COMMISSION ROYALE DES MONUMENTS ET DES SITES  
KONINKLIJKE COMMISSIE VOOR MONUMENTEN EN LANDSCHAPPEN

**N/Réf. :** AUD30001\_706\_PUN      **UCCLE. Drève de Lorraine Chaussée de La Hulpe**  
**Gest. :** MB/FM      (= Site classé)  
**Corr DPC:** Bruno Campanella      **PERMIS UNIQUE : Poser une fibre optique entre les postes hautes**  
**NOVA :** 16/PFU/1861774      **tensions d'Elan (région Bxl capitale) et d'Espinette (région flamande)**  
**Corr DU:** Fanny Moschos      **Demande de BUP – DPC / BUP – DU du 17/03/2023**  
Lejeune Lindsay

**Avis conforme de la CRMS**

Détail de l'implantation du chantier et détail des dispositifs mis en place. Images tirées du dossier de demande.

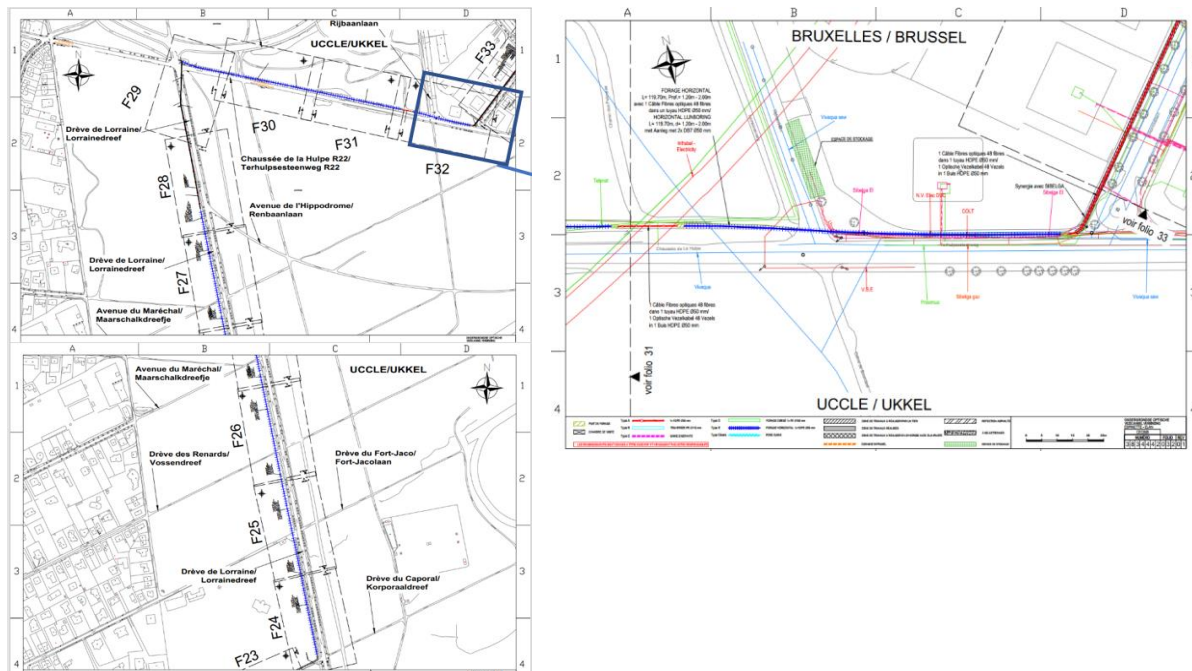
- Faire valider par la DPC l'emplacement des puits de forage par un piquetage préalable ;
- Placer les installations à une profondeur stricte de 2m sur tout le tronçon de la Chaussée de la Hulpe passant sous les arbres, de manière à minimiser l'impact sur les racines de ces derniers ;

- Utiliser pour toutes les fouilles ouvertes (tranchée et puits) la technique de l'Air Spade® – Air Vac pour aspirer le substrat sans couper de racines de plus de 5 cm ;

- N'installer aucune zone de stockage (matériel et engins, en dehors des heures de travail), à moins de 4m des pieds d'arbres.
